AUDERGHEM. Avenue du Parc de Woluwe, 86
(= site classé)

PERMIS UNIQUE: Démolir une cabine à haute tension existante au sein du parc de Woluwe, et implanter une nouvelle cabine à haute tension à hauteur du n°86 de l'avenue du Parc de Woluwe

Avis conforme de la CRMS

Plan d'implantation de la future cabine (document extrait du dossier)

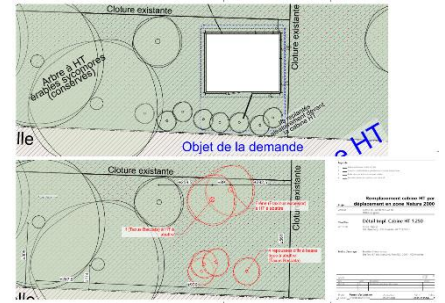
Par son emprise limitée et sa localisation en bordure du parc de Woluwe, loin des itinéraires de promenades les plus utilisés, l'impact paysager du projet est faible. Les vues le long de l'avenue du parc de Woluwe ne sont pas modifiées par le déplacement de la cabine haute tension et le nouvel emplacement n'appelle pas de remarques spécifiques d'ordre patrimonial.

Les impacts les plus importants liés au projet seront ceux liés à la phase chantier pour la réalisation du projet. La CRMS demande de porter une attention particulière aux arbres laissés en place et aux systèmes racinaires de ceux-ci lors des travaux de sol, que ce soit lors du démontage de la cabine haute tension actuelle, le creusement de la tranchée et les fondations de la nouvelle cabine haute tension. Elle demande de soumettre ces mesures de protection à la DPC.
